2-3. 안전진단 총평

■ 안전운영상 권고사항

한국전기테스트 보고서 SAMPLE

사. 자외선코로나 측정

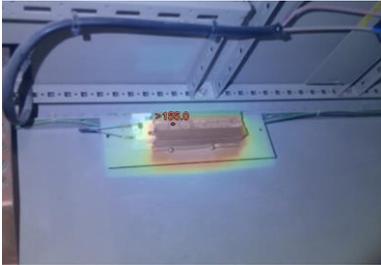
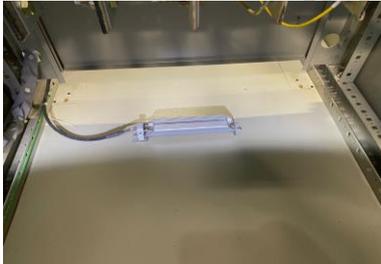
자외선코로나 측정 결과 전반적으로 적합한 상태임.
